美浜発電所、高浜発電所及び大飯発電所の 原子炉設置変更許可申請 【大山生竹テフラの噴出規模見直しに係る施設評価】

2021年 1月 14日

No	第4回審査会合（2020.12.15）のご指摘事項	回答	スライド
4-1	高浜 1, 2 号機の基準捕集容量の設定値については、差圧の立ち上がりが十分低い値で再設定し、フィルタ清掃作業への影響を確認し、タイムチャート及び蒸気発生器注水による炉心冷却の解析結果の影響を説明すること。	本日の審査会合にてご説明。	2~7
4-2	フィルタ試験装置のどこにどれだけの灰が堆積するのか、堆積した場合フィルタに悪影響がないのか補足説明資料に記載すること。	前回の審査会合にて、ご回答した「フィルタに堆積する火山灰が悪影響を与えないこと」を補足説明資料に記載。	-
4-3	除灰要員の荷重については、裕度が小さい美浜3号機の燃料取替用水タンク等について、補足説明資料に荷重評価の方針を作業内容を踏まえて記載すること。	許容層厚に対する裕度が少ない場合には、除灰要員による荷重を考慮して評価することを補足説明資料に記載。	-

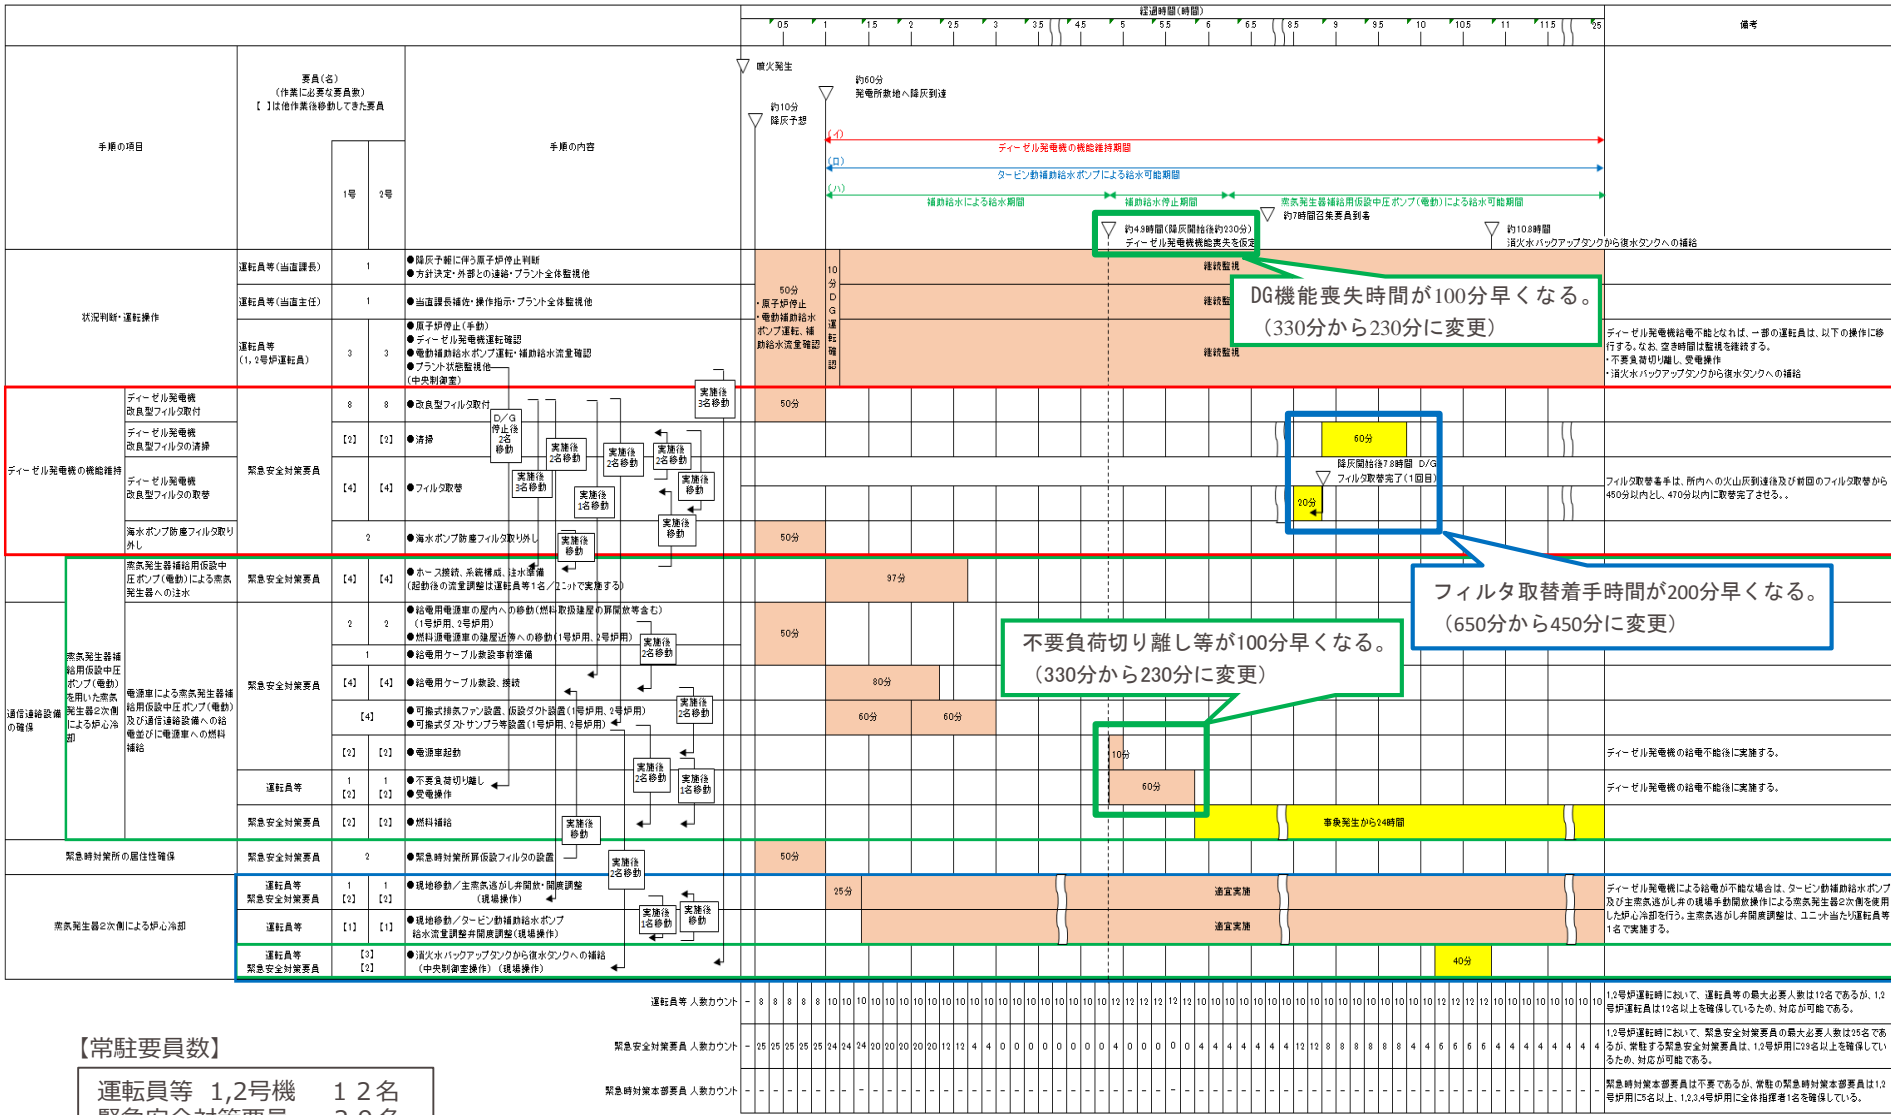
(2) フィルタ清掃回数の成立性確認

基準捕集容量の再設定に伴い、フィルタ取替着手時間が200分短くなり、降灰継続時間（24h）のフィルタ捕集回数は 3 回から 4 回となるが、フィルタは 2 セットあるため、**1 セット当たりの清掃回数は 1 回と変わらない。**

また、再設定前の厳しい条件において、フィルタ清掃前の差圧が許容差圧に対して十分余裕があり、フィルタ清掃後の差圧も回復することを確認しているため、その結果をもって**24時間降灰継続時のフィルタ清掃は問題なく実施可能**であると判断できる。

炉規則 8 3 条 対応のタイムチャート (高浜1,2号機)

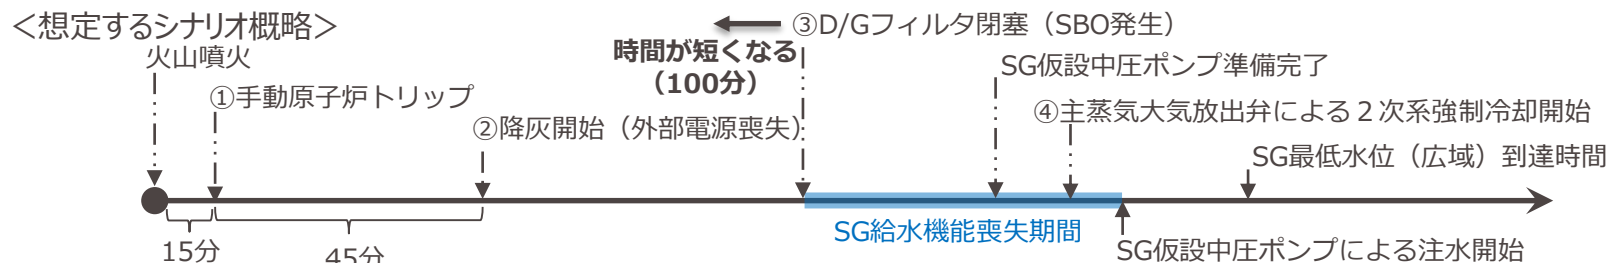
高浜 1, 2 号機の基準捕集容量の設定値については、差圧の立ち上がりが十分低い値で再設定し、フィルタ清掃作業への影響を確認し、タイムチャート及び蒸気発生器注水による炉心冷却の解析結果の影響を説明すること。

基準捕集容量の再設定に伴い、「フィルタ取替着手時間」及び「DGの機能喪失時間」が早まることになるが、事象発生から降灰開始24時間後までの全ての時間帯で、以下に示す火山対応に必要な要員数は常駐要員数（運転員等12名、緊急安全対策要員29名）を下回っているため、対応が可能である。
